RZUT IV PIĘTRA
skala 1:100

PROJEKT WYKONAWCZY

Zespół trzech budynków mieszkalnych wielorodzinnych z lokalami usługowymi w parterach, garażami podziemnymi, infrastrukturą techniczną i zagospodarowaniem terenu

RZUT IV PIĘTRA

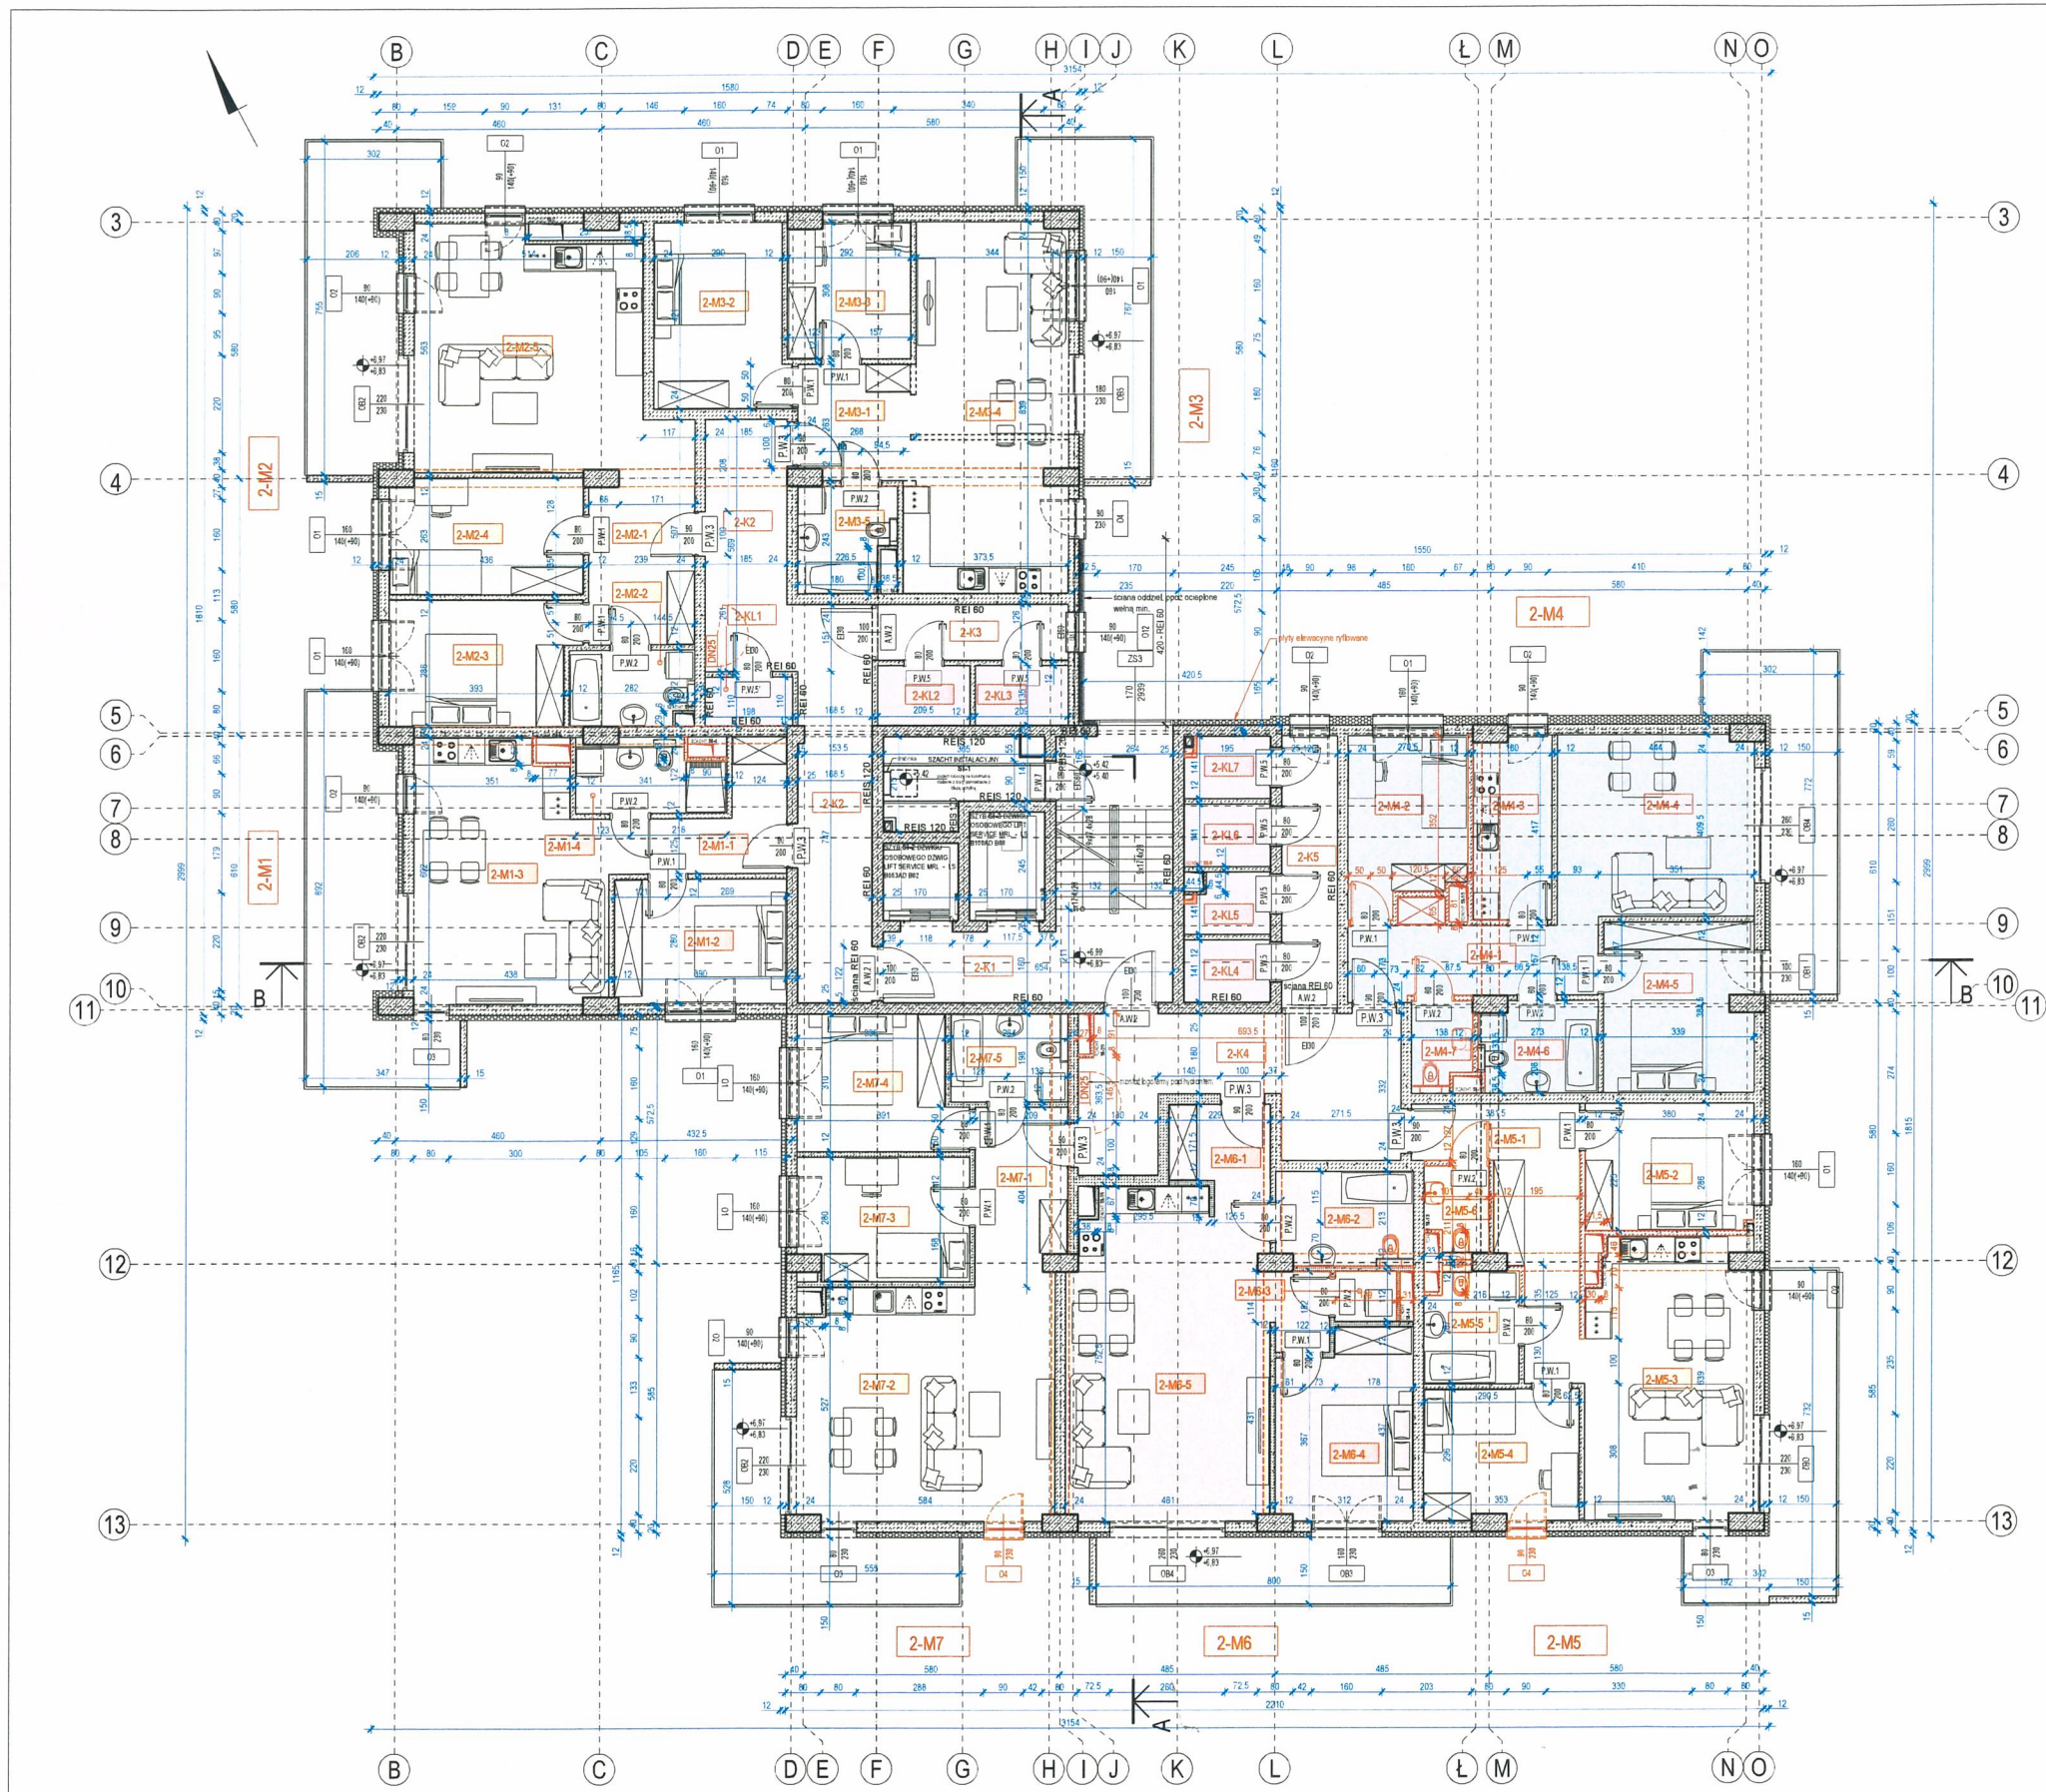
1. Dodanie szachtów instalacyjnych elektrycznego i teletechnicznego w komórkach lokatorskich z aktualizacją zestawienia powierzchni

2. Zmiany w zakresie stolarki okiennej

3. Zmiana przyporządkowania wydzielonej klatki schodowej ze strefy ZLIII na strefę ZLIV i związane z tym: zmiana materiału ociepleniowego w narożu budynku w sąsiedztwie klatki schodowej oraz zmiana okna w pom. K3 na okno bez klasy odporności ogn.

4. Zmiana klasy odporności ogniowej ścian wydzielających szacht SI-1

5. Zmiana technologii wykonania stropu i wynikające z niej wprowadzenie podciągów oraz zmiany układów funkcjonalnych mieszkań
